**Impianto di termovalorizzazione rifiuti non pericolosi - Padova**

Valutazione di Impatto Ambientale  
 D.Lgs. 3 aprile 2006 n. 152 e s.m.l. - L.R. 18 febbraio 2016 n. 4 e s.m.l.  
**CONTRODEDUZIONI**  
 Ammodernamento impiantistico con realizzazione nuova linea 4 e dismissione linee 1 e 2

## ELABORATO 1

Risposta alle osservazioni del pubblico  
presentate in seconda istanza e in  
sede di Inchiesta Pubblica

**ALLEGATO I3 1.2**  
 Planimetria sistemi anti-allungamento

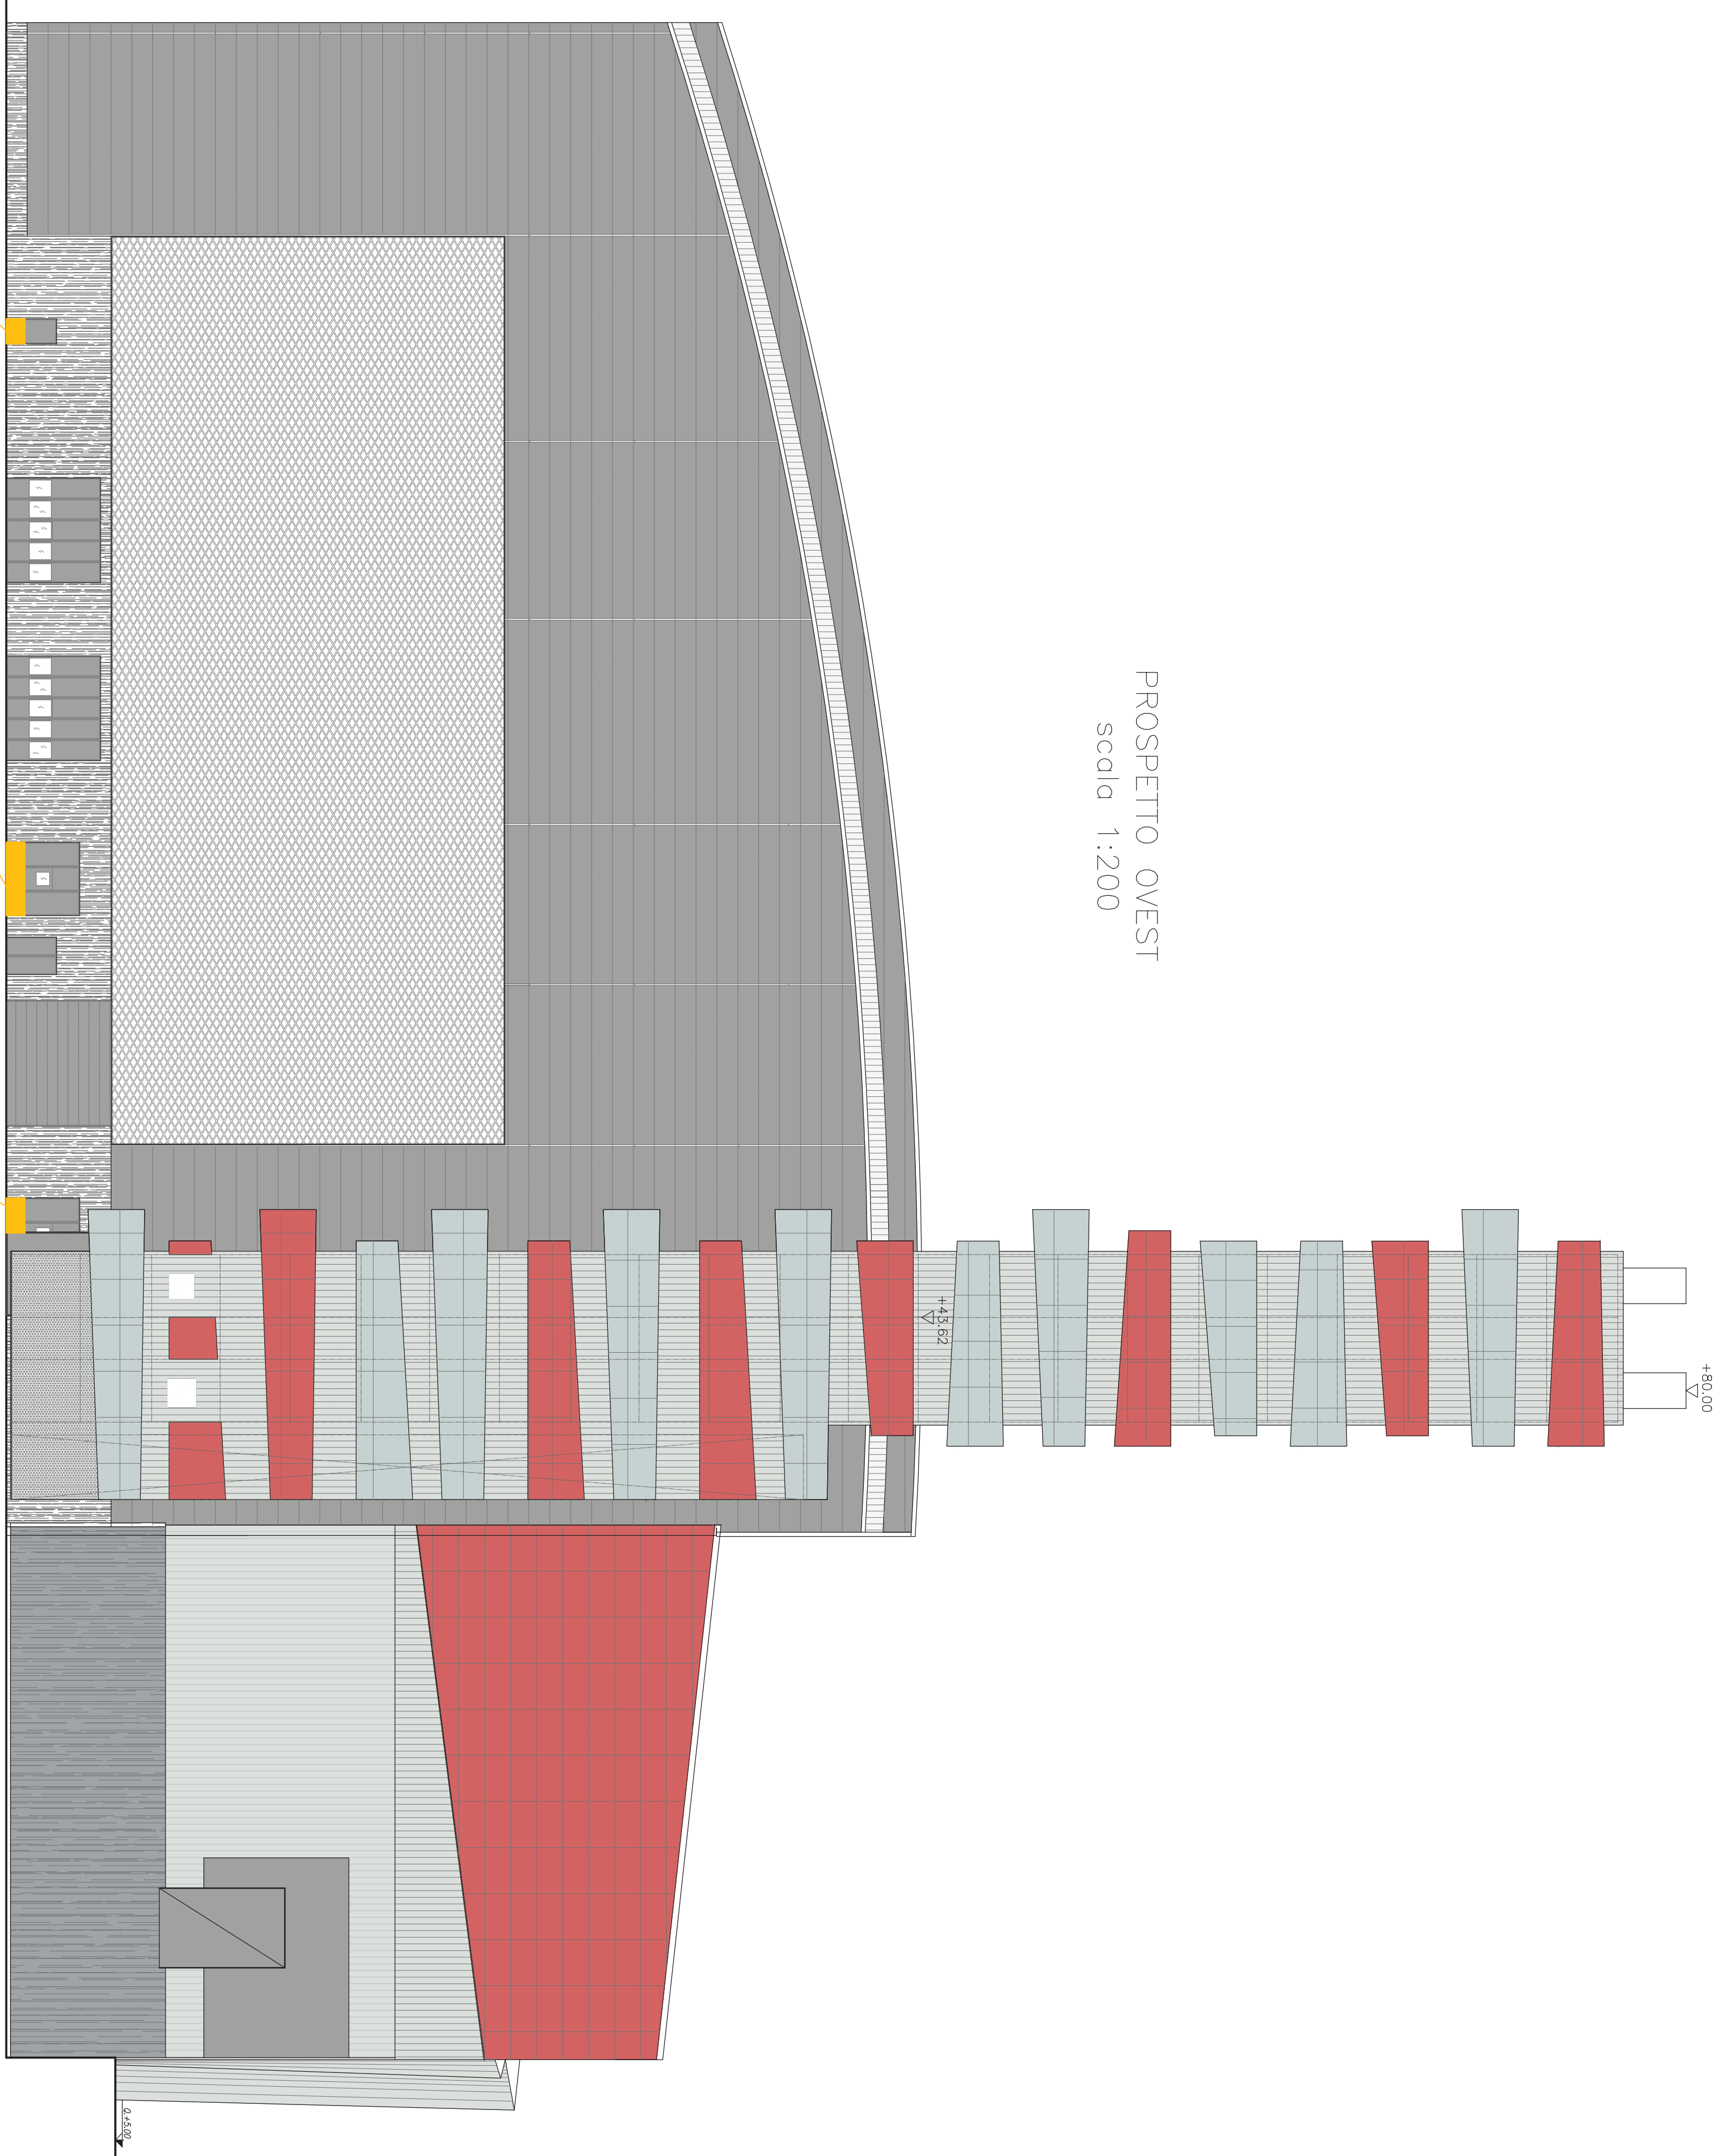
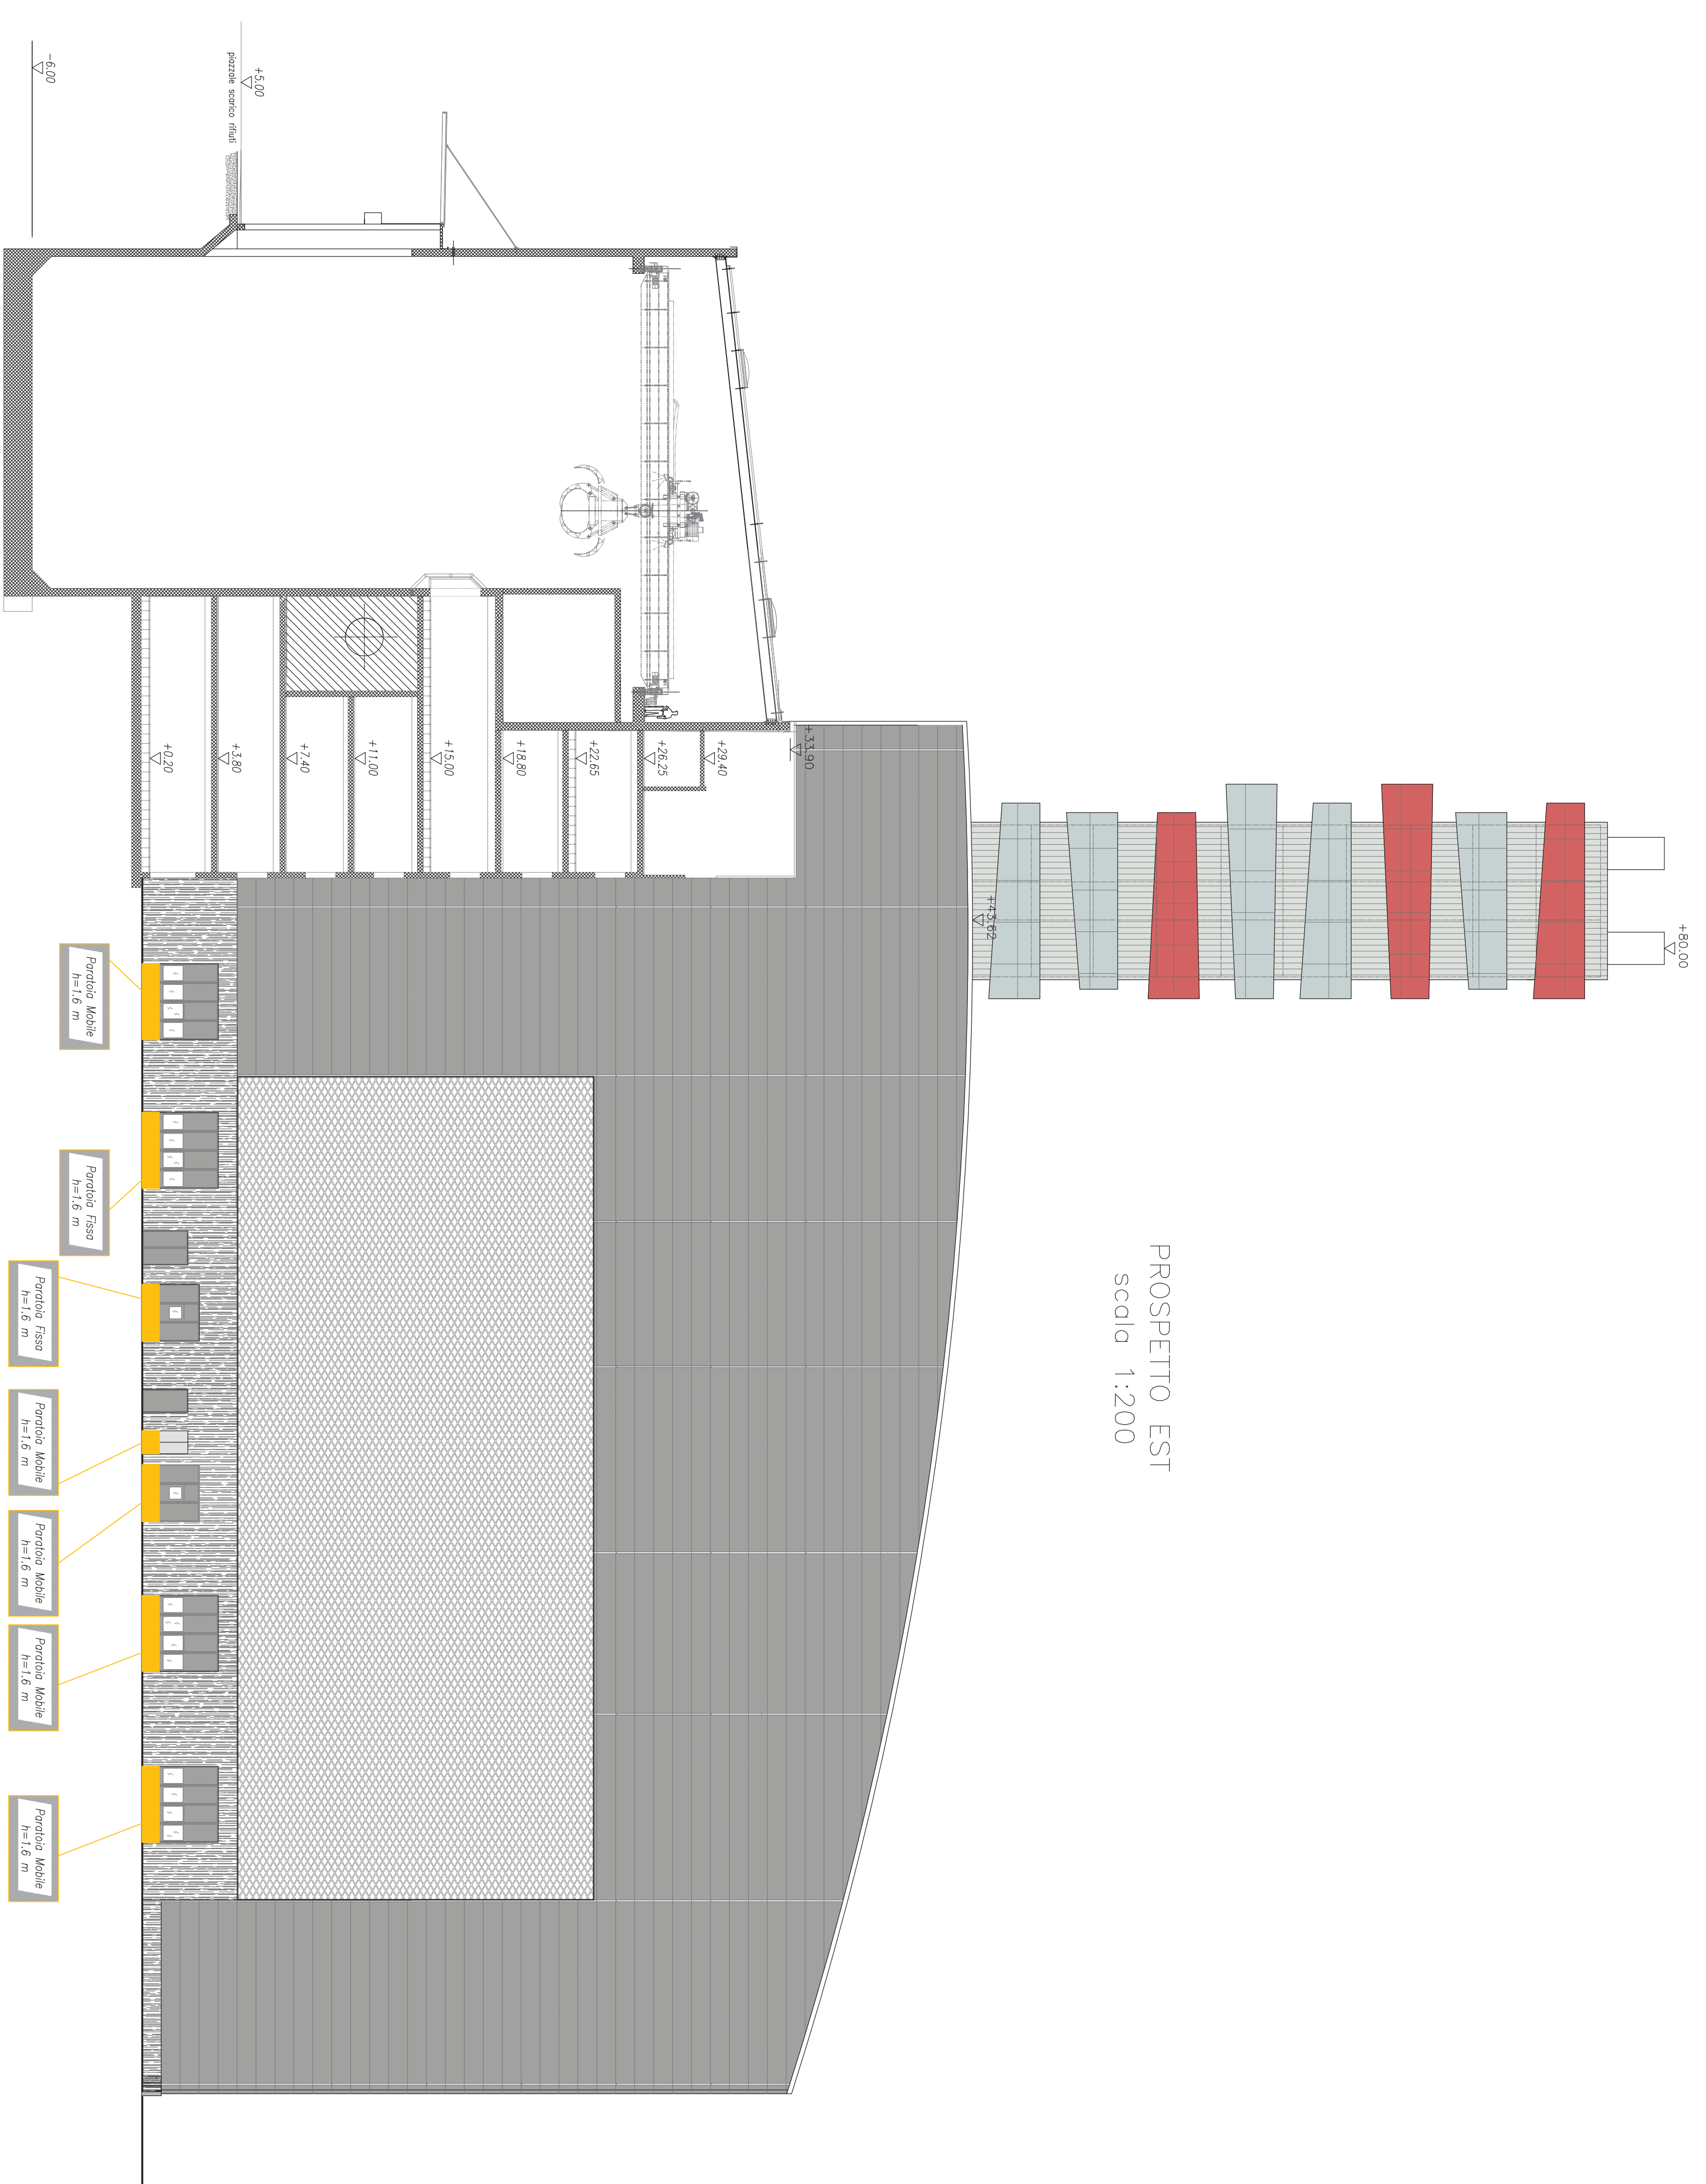
In esito alle informazioni di pericolosità idraulica riportate nel predetto piano, si ravvisa la necessità che nell'attuale fase istruttoria, l'intervento in oggetto debba essere modificato per renderlo compatibile alle condizioni di sicurezza idraulica corrispondentemente previste.

I box anti-allungamento previsti all'interno del fabbricato BIG (fabbricato a sviluppo big-bay) saranno montati in modo non soggetto ad rischio allungamento, a seguito di ordine di possibile allungamento.

Paratoia anti-allungamento da installare a seguito di ordine di possibile allungamento. La paratoia mobile sarà realizzata in corrispondenza delle aperture che potranno essere anti-allungamento di sostegno in modo temporaneo da rimuovere in caso di manutenzione programmata delle apparecchiature installate. Le paratoie fisse sono realizzate in corrispondenza delle aperture permanenti.

Per garantire la sicurezza di persone e cose si tenga innanzi tutto presente che l’impianto ha funzionamento automatico e non prevede la presenza di persone se non per le attività di conduzione e manutenzione. Per quello che attiene nello specifico le apparecchiature presenti in relazione ad una possibile alluvione, tutte le apparecchiature di nuova installazione sono state organicamente raggruppate e per ciascun gruppo sono state individuate misure tecnico-gestionali per garantire una efficace e tempestiva risposta ad un possibile allarme allagamento, anche tenendo conto della probabilità di accadimento dell’evento.

Le misure tecniche sopra descritte sono state rappresentate nel documento TV 01 PD VA 00 CD I3 01.02 "Planimetria sistemi anti-allagamento".
